【補足説明資料】
破損燃料用輸送容器に係る実施計画Ⅱ章の変更について

2020年7月16日

東京電力ホールディングス株式会社

コメント	
③	除熱評価、密封評価の上限温度（設計温度）について、根拠（設定の考え方）を説明すること。 <ul style="list-style-type: none">• 除熱評価の中性子遮へい材の基準温度について、何を担保しているのか説明すること。• 密封評価の Oリングの基準温度について、何を担保しているのか説明すること。
⑨	破損燃料用輸送容器の中性子吸収材について説明すること。

図1 中性子吸収材構造概念図

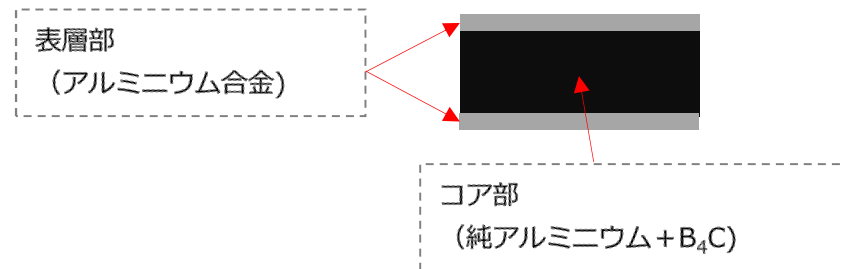
破損燃料用輸送容器の中性子吸収材について説明すること。

中性子吸収材は、破損燃料用輸送容器バスケットの中性子吸収材支持板に嵌め合っ固定する構造であり、強度部材としての機能は有していない。3号機構内用輸送容器のバスケットに使用した実績があり、海外キャスクに使用実績のあるMAXUS®を使用している。また、使用済燃料収納缶（大）にも使用する。

MAXUS®は、炭化ホウ素を純アルミニウム中に均一に分散させたコアを耐食性*³に優れるアルミニウム合金の皮材で挟んだ構造である。中性子吸収材の構造を図1に示す。

破損燃料用輸送容器の未臨界評価に使用しているボロン添加量（¹⁰B面密度）については、評価条件以上含まれていることを、米国のASTM規格 C1671*²に基づく中性子透過試験により確認する。中性子透過試験は、全てのMAXUS®部品について、切断前の大板（マザーシート）から試験片を採取し、試験を行う。

なお、MAXUS®のボロン添加量や使用材料であるアルミニウム合金については社内検査においてミルシートにて確認する。
